BOLLETTINO - BULLETIN

TECNICO • TECHNICAL	●	GRUPPO • GROUP	4
RICAMBI • SPARE PARTS	●	NR • NO	63
INFORMAZIONI • INFORMATION		DATA • DATE	12-04

MODELS: Chainsaws 136 - 140

SUBJECT: New Euro 1 carburettor

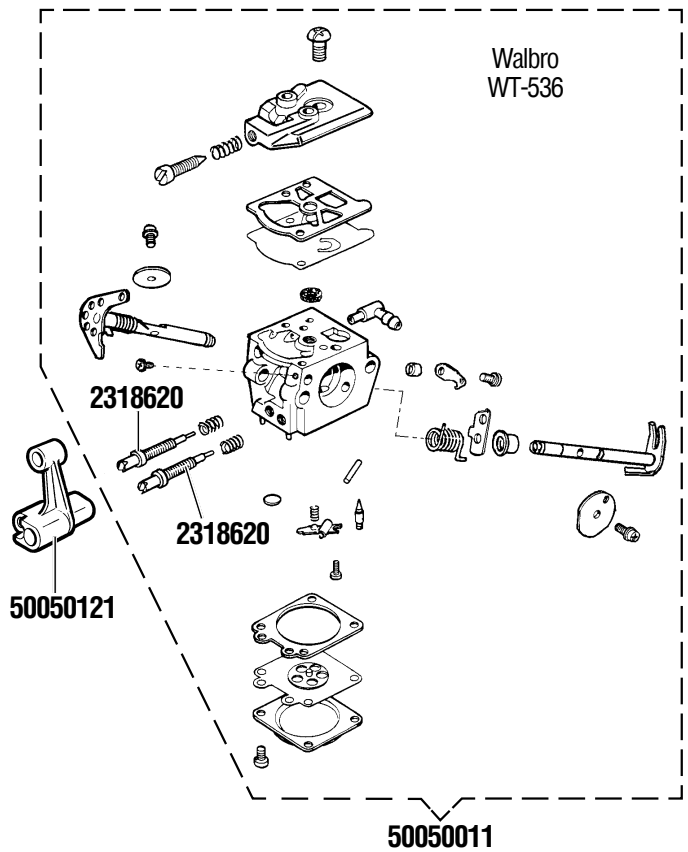
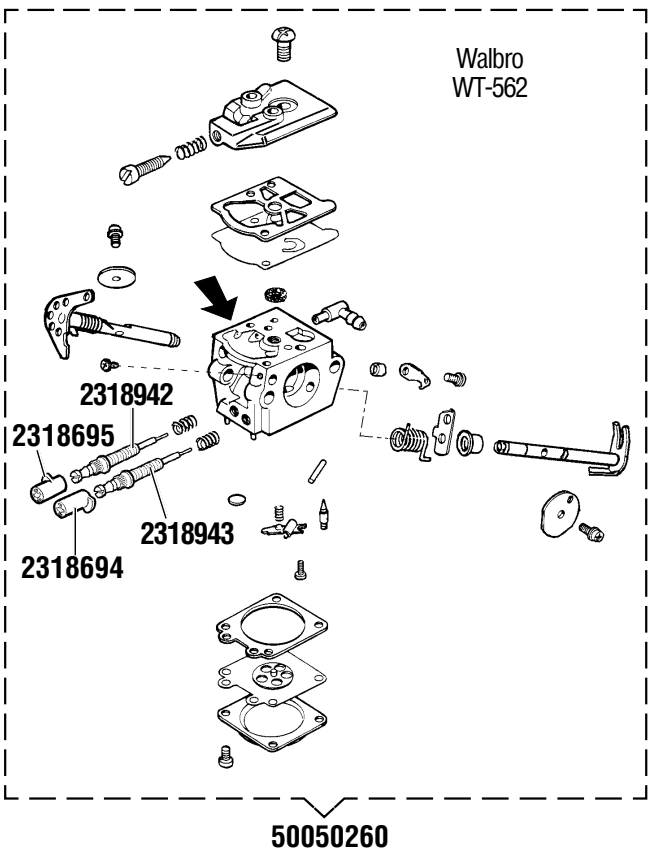
DESCRIPTION: Product improvement: introduction of new carburettor Walbro WT-562 to replace Walbro WT-536, in compliance with directive 97/68/CE+2002/88/CE (Euro1) on the reduction of gaseous and particulate emissions.

INTERCHANGEABILITY: Yes, by eliminating flange p/n 50050121

NOTES: To allow fitment of the new WT-562 carburettor to existing machines, flange p/n 50050121 must be removed.
